Nauthólsvegur

Tillaga að nýju deiliskipulagi

Að lokinni auglýsingu er lögð fram að nýju tillaga umhverfis- og skipulagssviðs að nýju deiliskipulagi Nauthólsvegar vegna legu Borgarlínu og stoppistöðvar hennar. Tillagan er hluti af 1. áfanga Borgarlínu og nær yfir svæði afmarkað af skipulags- og lóðarmörkum í nágrenni Menntasveigs og Hótel Reykjavík Natura. Gert er ráð fyrir nýjum Borgarlínubrautum og einni nýrri stöð við Öskjuhlíð. Bætt verður við hjóla- og göngustígum, auk grænna svæða og lausna fyrir regnvatn. Bílaakreinar verða að mestu einbreiðar, samkvæmt uppdr. Yrki, dags. 23. september 2024, br. 18. júní 2025.

Yfirferð athugasemda og svör við þeim

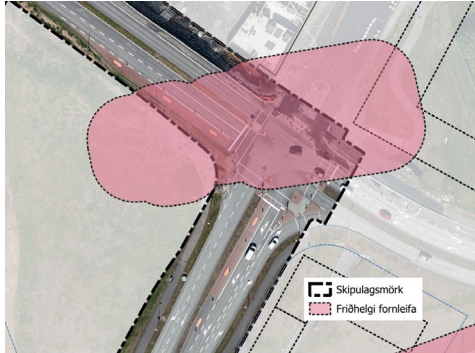
Ábendingar:	Svör
a	Bætt við upplýsingar um fornleifaskráningu í greinargerð deiliskipulags. Bæta við staðsetningu járnbrautar á skipulagsuppdráttinn.	Umfjöllun í greinargerð um fornleifaskráningu hefur verið uppfærð. Friðhelgi fornleifa var þó ekki bætt við inn á skipulagsuppdrátt eins og beðið var um en í greinargerð var bætt við skýringarmyndum.
b	Leiðréttu skýringartexta á skipulagsuppdraetti – „Heimild um fornleifar“ í stað „Heimild um minjar“.	Hefur það verið leiðrétt
c	Æskilegt að sýna staðsetningu herminja á skipulagsuppdraetti með bláum lit.	Bætt hefur verið við nr. minja og fornleifa á uppdráttinn en ekki breytt lit á uppdraetti.
d	Tryggja að vatnsgeymir frá 1944 verði girtur af á framkvæmdatíma til að koma í veg fyrir skemmdir.	Hefur því verið bætt við í greinargerð í kafla 3.2.3 - Menningarminja. <i>Steyptur vatnsgeymir (220-118) þarf að girða af á framkvæmdatíma til að koma í veg fyrir skemmdir af vangá.</i>

e Fornleifafræðingur skal hafa eftirlit við jarðrask á svæði þar sem erfðafestubýlið Haukaland var staðsett.

Ef fornleifar finnast skal hafa samband við Minjastofnun áður en framhaldið er ákveðið.

Hefur því verið bætt við í greinargerð í kafla 3.2.3 – Menningarminjar, og skýringarmynd sem sýnir nánar friðhelgaðsvæði.

Ekki er hægt að útiloka að fornleifar finnast á svæði þar sem erfðafestubýlið, Haukaland var staðsett og verður fornleifafræðingur að hafa framkvæmdareftirlit á því svæði að ósk Minjastofnunar, sem nemur 15 metra út frá ystu mörkum. Sjá 15 m friðhelgi á mynd mynd 3:5. Ef komið er niður á minjar, að fornleifafræðingur telur ástæðu til að stöðva framkvæmd, ber að hafa samband við Minjastofnun varðandi framhald verksins, sbr. 24. gr. laga um menningarminjar nr. 80/2012.

Auglýst Tillaga
dags. 23. september 2024

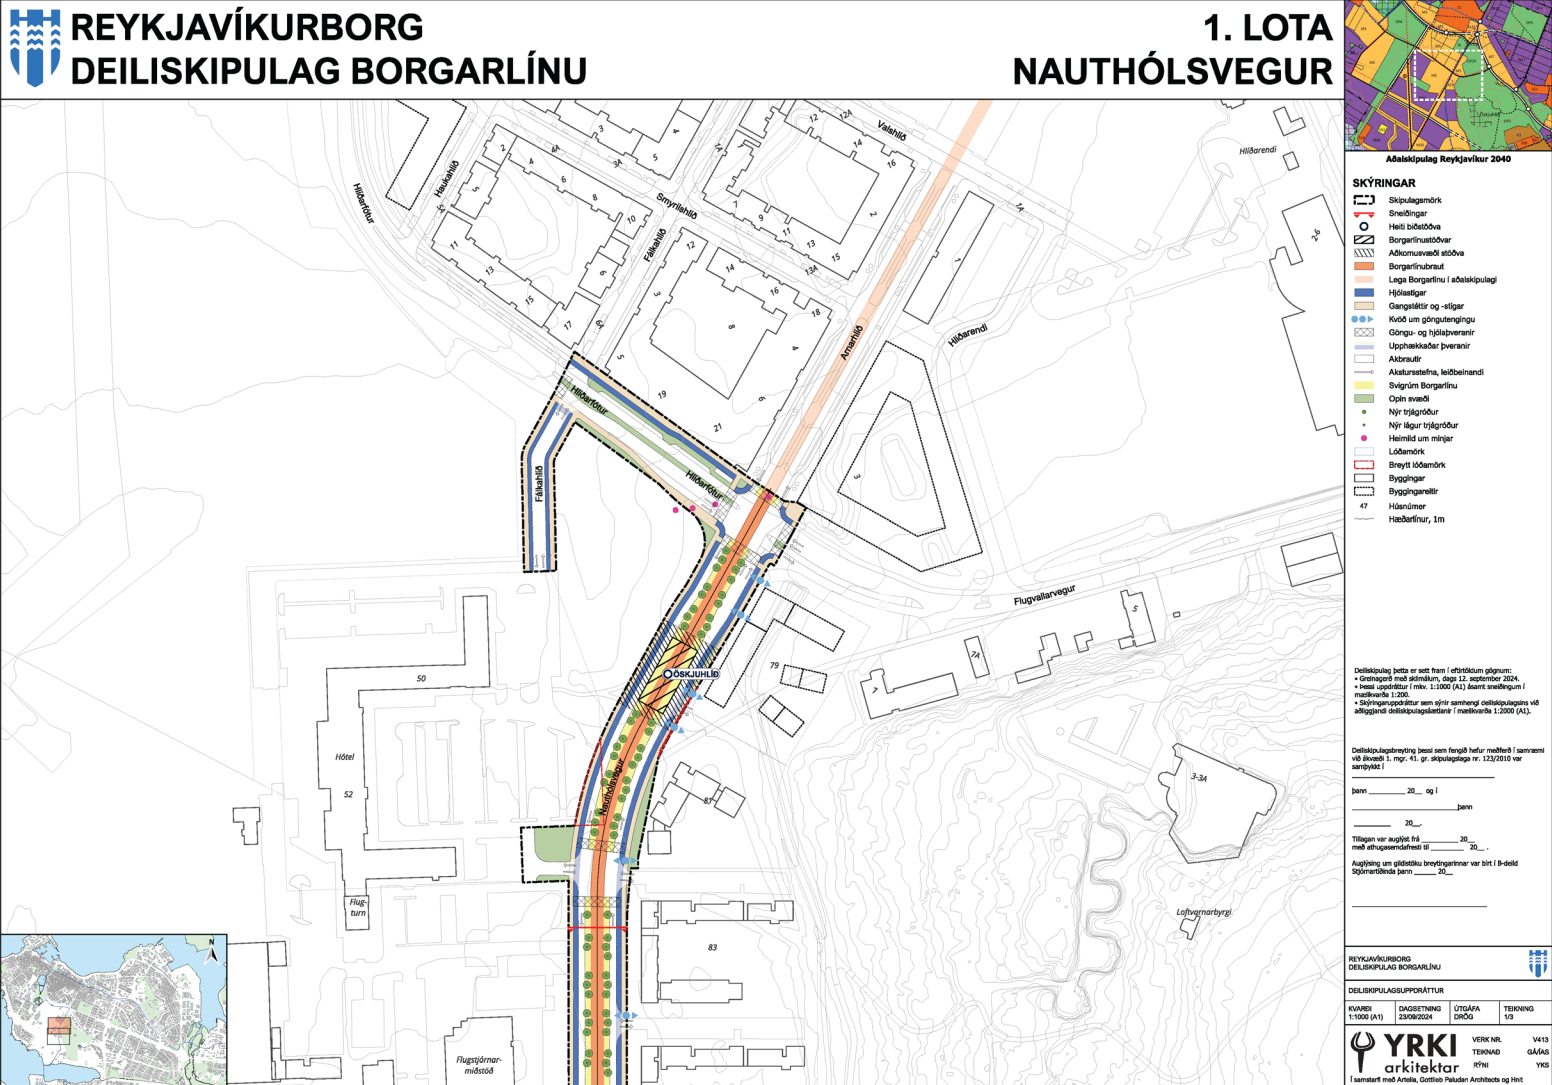
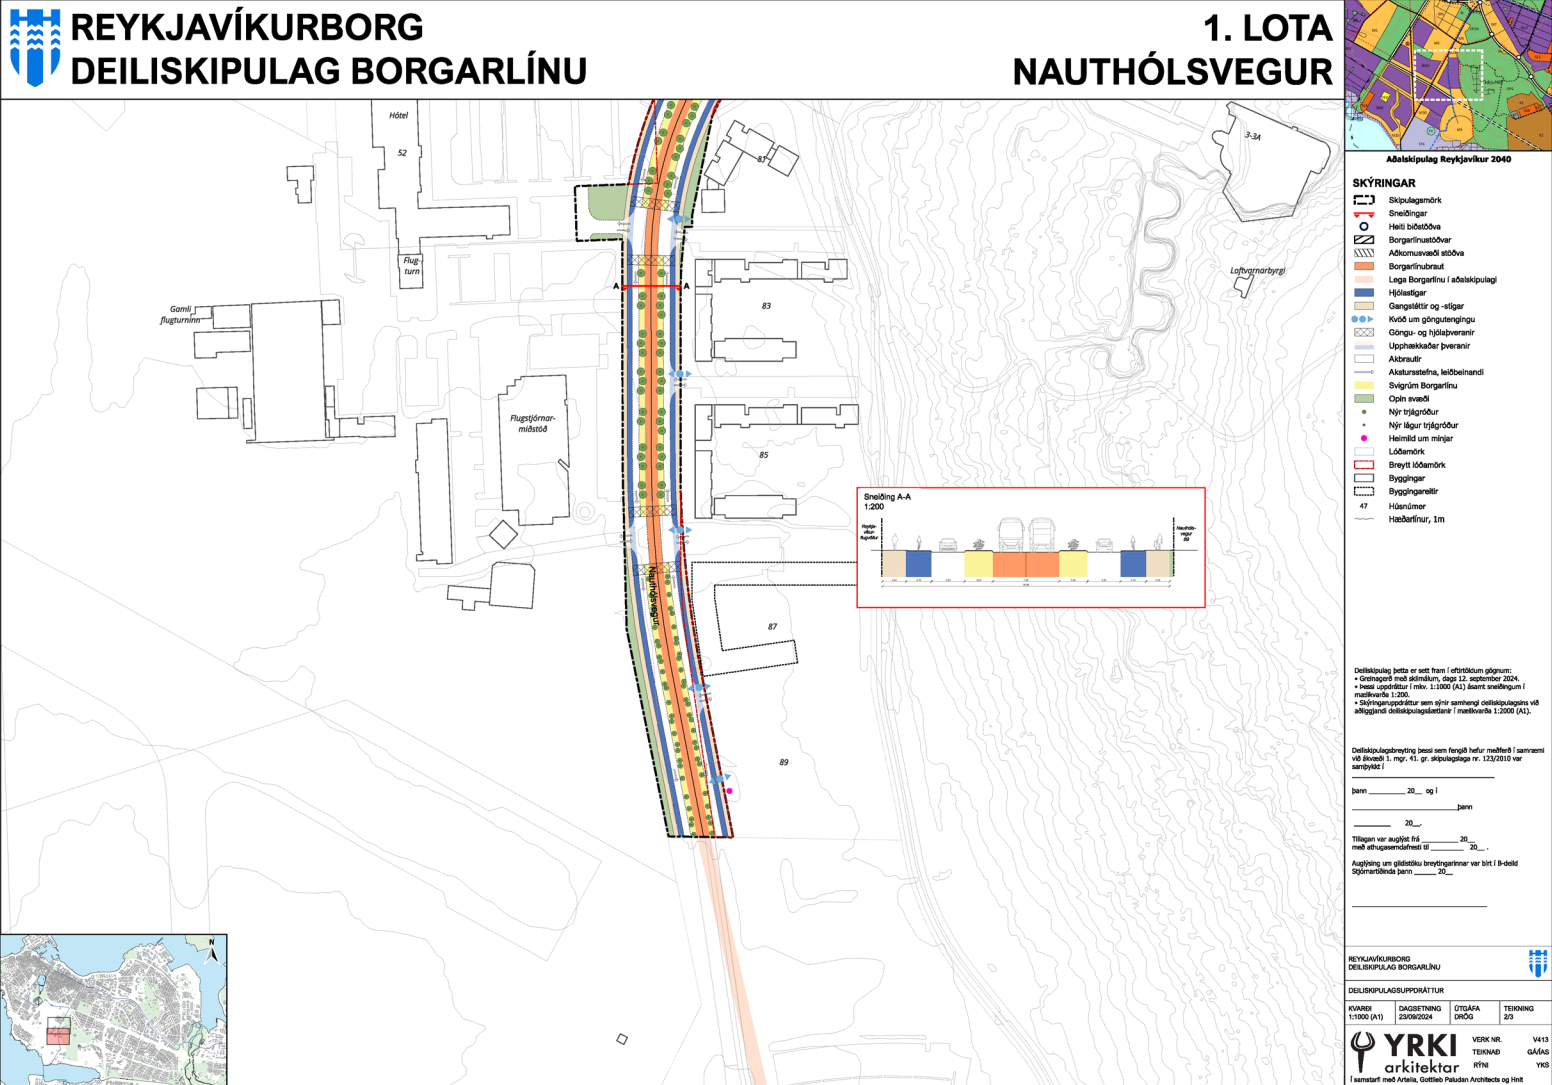
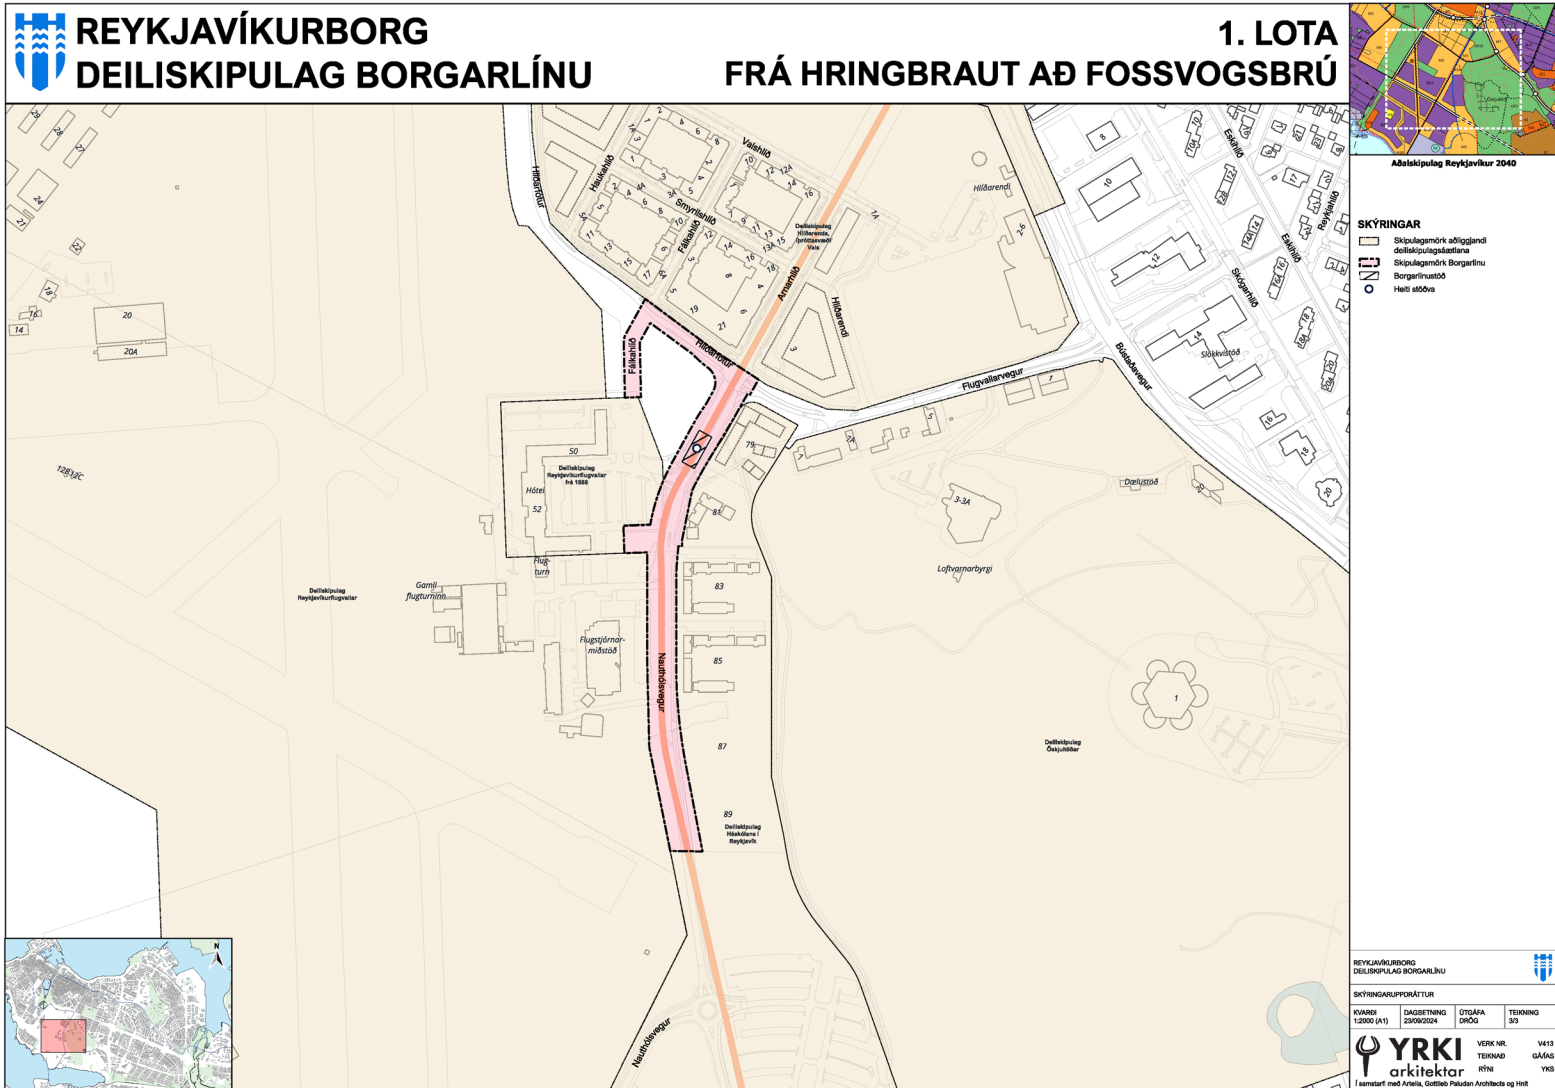
- 1** Skipulagsmörk hafa verið uppfærð eftir auglýsingu, ný gata, Fálkahlíð til suðurs, hefur verið stytt en fyrirhuguð gatnamót haldast áfram inni.
Nýjum kafla í greinagerð hefur verið bætt við – kafla 3.3.1 - Takmarkanir vegna Reykjavíkurflugvallar.
- 2** Þveranir gangandi og hjólandi á nokkrum stöðum gerð skýrari á uppdrætti.
- 3** Umfjöllun í greinargerð um fornleifaskráningu hefur verið uppfærð og bætt við nr. minja og fornleifa á uppdráttinn. Friðhelgi fornleifa var þó ekki bætt við inn á skipulagsuppdrátt eins og beðið var um en í greinargerð var bætt við skýringarmyndum.
 - Aðkoma neyðarbíla hefur verið gerð nánari skil í greinargerð.
- 4** Breytt útlit / framsetning á uppdrætti. Borgarlínubraut og hjólastígar halda ekki áfram yfir gatnamót sem gerir þau skýrari á uppdrættinum.

Lagt er til að uppfærð deiliskipulagstillaga ásamt greinagerð dags. 18. júní verði samþykkt.
